Procès-verbal de contrôle d'une installation électrique en BT et TBT

Date inspection: 22/02/2024

Rue	Groot-Bijgaardenstraat
Numéro	296
Boîte	1
Postcode	1082
Commune	Sint-Agatha-Berchem
Pays	Belgique

Visite de contrôle d'une ancienne installation électrique domestique d'une unité d'habitation lors de la vente sur la demande du vendeur selon (AR 08/09/2019) - RGIE Livre 1 - 8.4.2. et 8.2.1. et 4.2.4.3.

Image du tableau de repartition et de manoeuvre:

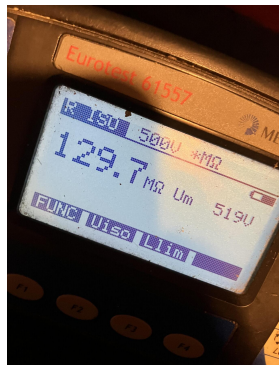
- 15.07 Remplacer le tableau, le degré de protection contre le contact direct n'est pas suffisant (Livre 1 Sous-section 4.2.2.3.)
- 15.09 Potéger correctement les pièces nues sous tension et accessibles (Livre 1 Section 5.1.4. et 4.2.2.3.)

- 15.13 La tension nominale de service n'est pas indiqué clairement sur le tableau (Livre 1 Sous-section 3.1.3.3.)
- 15.15 L'accessibilité du tableau est a améliorer (Livre 1 Sous-section 5.3.5.1.C.)
